MUUDATUSED M-1 (18.02.2016):

Tallija	Projekti nr	Projekti osa
AS Tartu KEK	10/1-14	ARRH
Omanik	Staadium	
AS Tartu KEK	Eelprojekt	ARRH-07
Objekti nimi ja aadress	Joonis	Möötkava
Väikehulgliladu, Riia mnt. 130/3, Tartu	Lõige 1-1	1:100
Projekteerija	Arhitekt, kuupäev, allkiri	Mudatus
PEETER PERE ARHITEKTIID OÜ	Peeter Pere	M-3
Lootuse pst 71a, Tallinn 11616		
Tel.: 6706030 meil: arhitektid@peeterpere.ee		
Reg. nr 10091593 MTR EP - 10091593-0001	03.05.2016

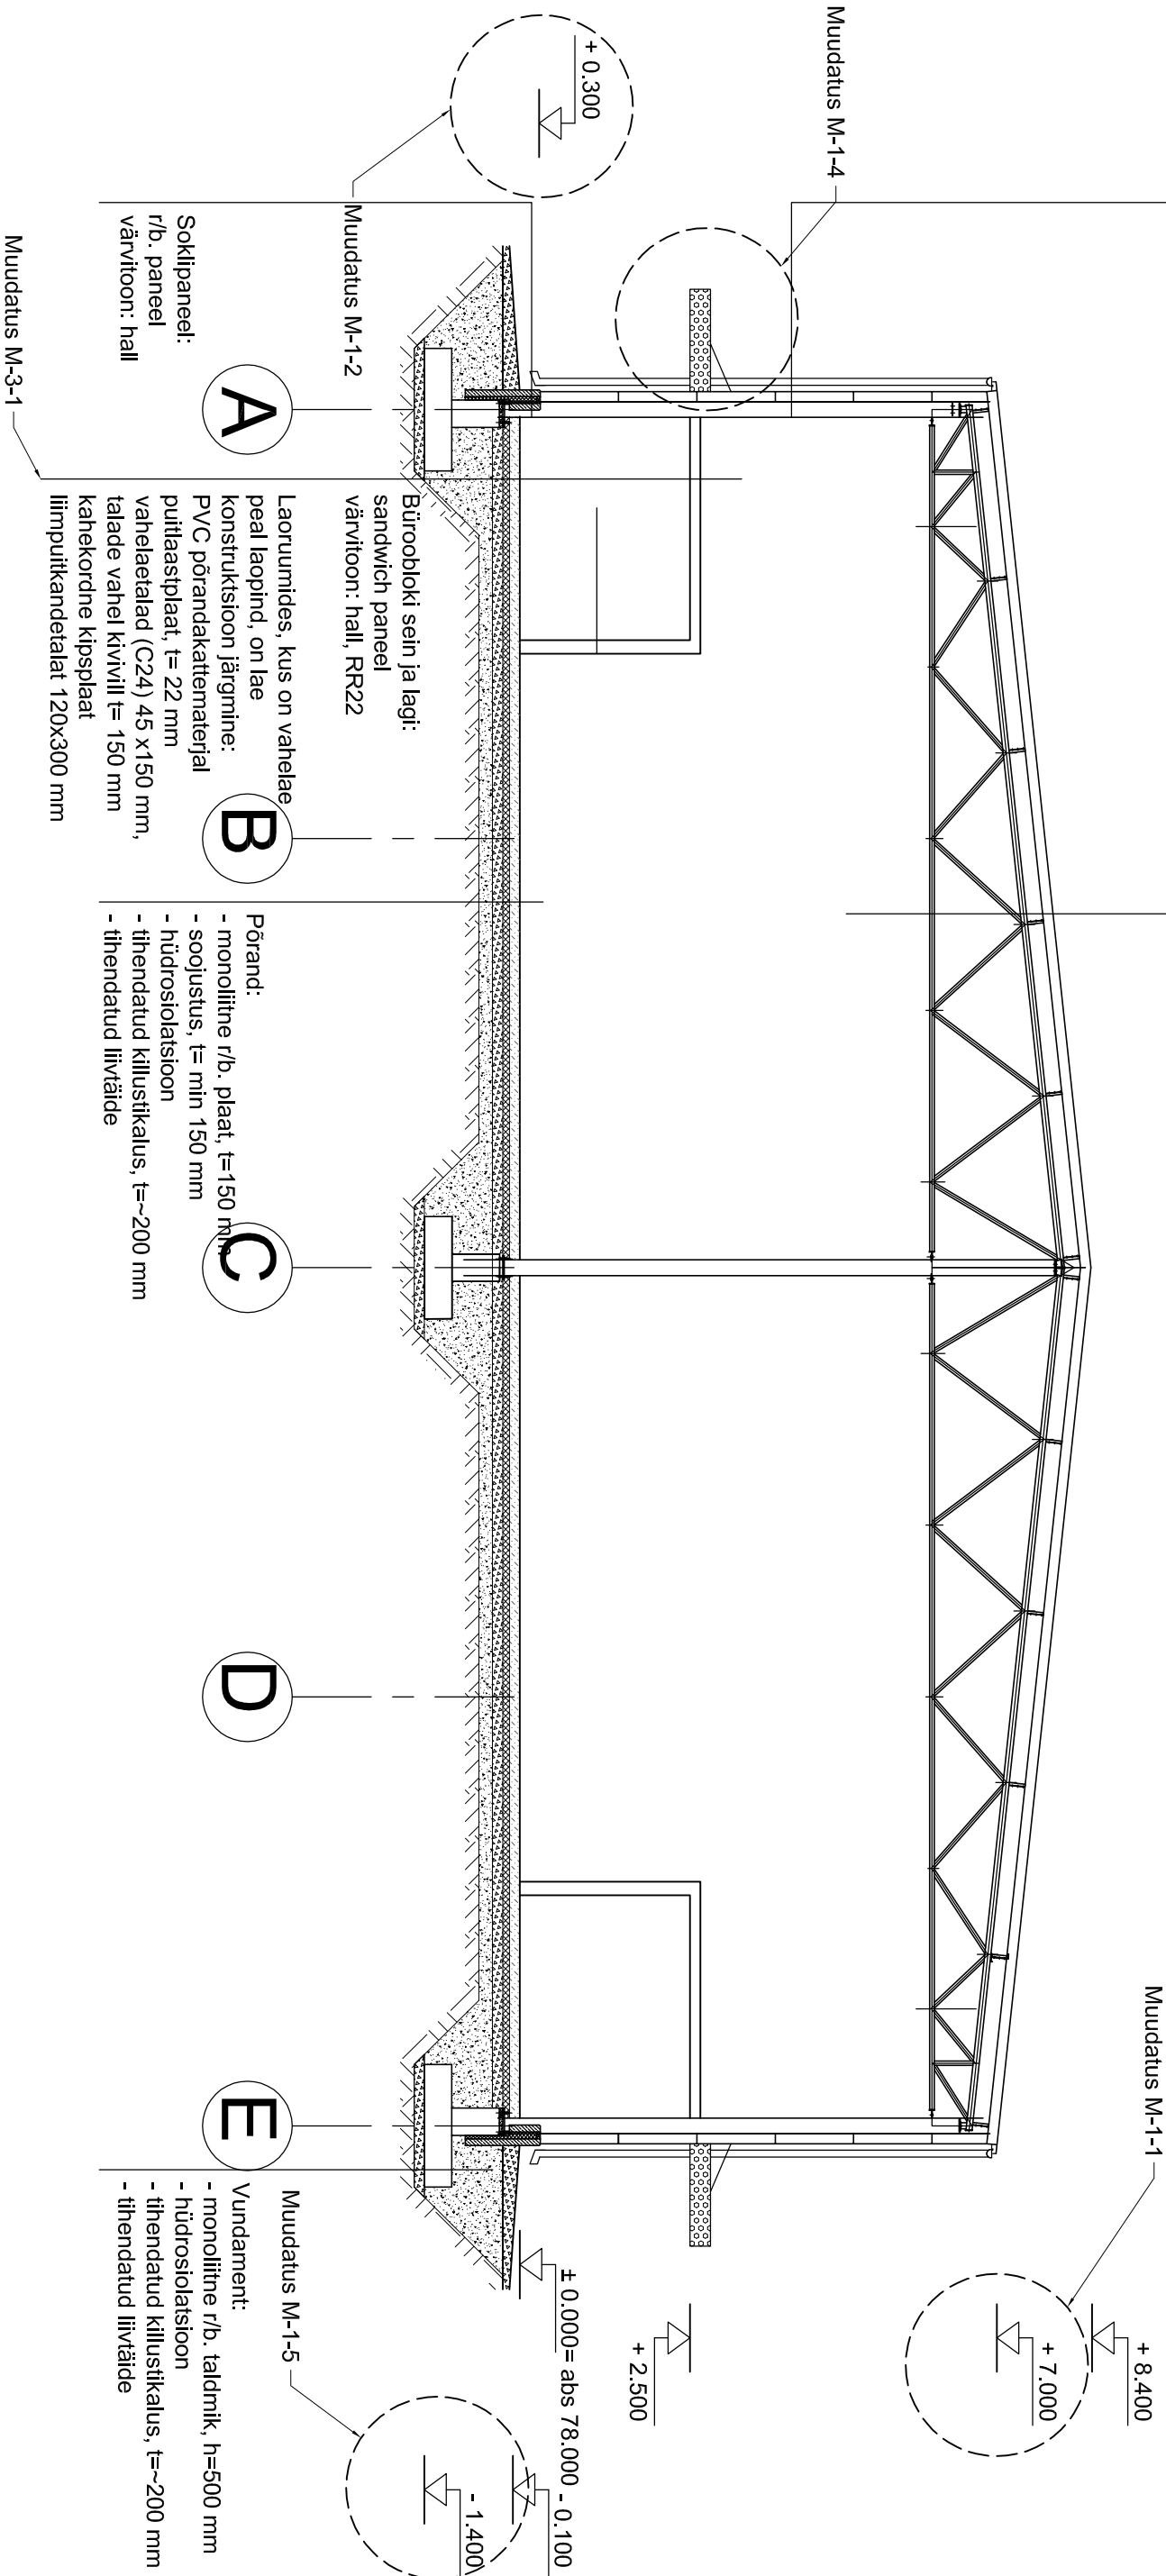
1. Hoone räästa kõrgus muutus. Oli +7.260 m, nüüd on +7.000 m.
2. Soklipaneeli kõrgus muutus. Oli +0.700 m, nüüd on +0.300 m.
3. Katuse kalle muutus. Oli 5°, nüüd on 6°.
4. Varikatuse lahendus ja kõrgus muutus. Oli kogu hoone pikkuses ja +4.150 m, 1. Lisatud vaheleae konstruktsiooni kirjeldus nüüd on iga ukse kohal ja +2.500 m.
5. Vundamentlalmiku sügavus muuts. Oli -0.900 m, nüüd on -1.400 m.

1. Lisatud vaheleae konstruktsiooni kirjeldus
